LICITACION ABREVIADA 03/2024

“Proyecto y construcción de tanque enterrado, Instalación de bombas para sistema de extinción de incendios según normativa en régimen llave en mano.”

Respuestas a consultas realizadas a través de la oficina de Licitaciones CA al 06/05/2024.

CONEXION DE SENAL BOMBA-TABLERO INCENDIO

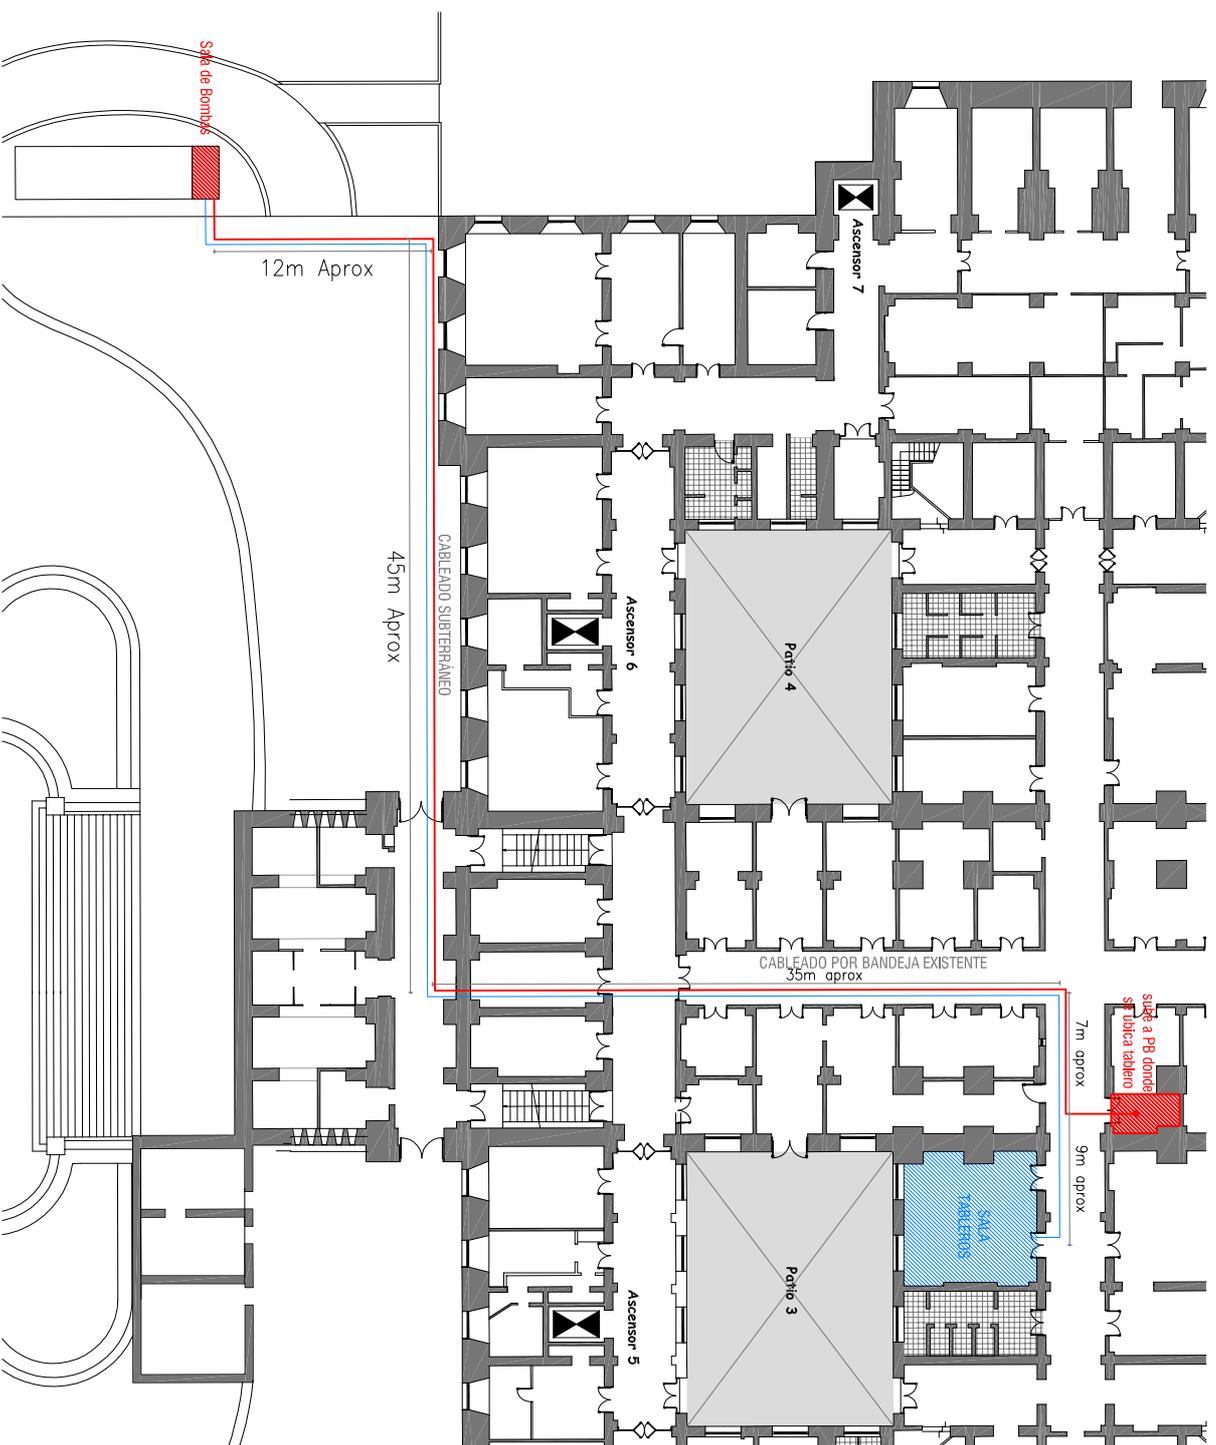
¿Cuál será el trazado de la nueva línea de alimentación de potencia para el nuevo equipo de bombeo? ¿Cuál es el alcance de las canalizaciones existentes para este trazado?

Se solicita la ubicación del panel de control de detección y alarma de incendio existente para meter los cableados y conexiones necesarios para las comunicaciones con el nuevo equipo de bombeo.

En virtud de lo conversado durante la visita del día 30 de abril 2024 el cableado de alimentación de potencia deberá realizarse hasta la Sala de Tableros visitada.
(ver gráfico que se adjunta)

No obstante, destacamos que el trabajo de construcción de canalizaciones se concentra, a grosso modo, en el exterior del edificio, ya que una vez dentro existen parrillas por las que se puede pasar el cableado estando éste debidamente identificado. A lo sumo se deberá realizar algún pase en pared para ingresar a la sala de tableros.

Se adjunta gráfico del local donde se encuentra el tablero de detección “Notifier” y el personal de bomberos. *(ver gráfico que se adjunta)*

Al mismo se podrá accederá a través de las bandejas vistas durante la visita que corren bajo cielorraso del subsuelo y en un lugar que la D. de O. indicará, se realizará el pase a planta baja, donde se encuentra el local.

CABLEADO SENAL A TABLERO DE INCENDIOS:

Se estima en 120 metros de cableado entre la sala de bombas y el tablero "Notifier" existente.

Exterior:

- Se deberá realizar la canalización subterránea

Interior:

- Se deberá realizar canalización por pared en aproximadamente 10 metros y luego se llevará por bandeja existente.

- Se realizará pase en losa para ingresar a sala en planta baja,

El cable deberá ser apto para su uso a la intemperie.

CABLEADO ALIMENTACION A SALA DE TABLEROS :

Se estima en 130 metros de cableado entre la sala de bombas y la sala de tableros.

Exterior:

- Se deberá realizar la canalización subterránea

Interior:

- Se deberá realizar canalización por pared en aproximadamente 10 metros y luego se llevará por bandeja existente.

El cable deberá ser apto para su uso a la intemperie.
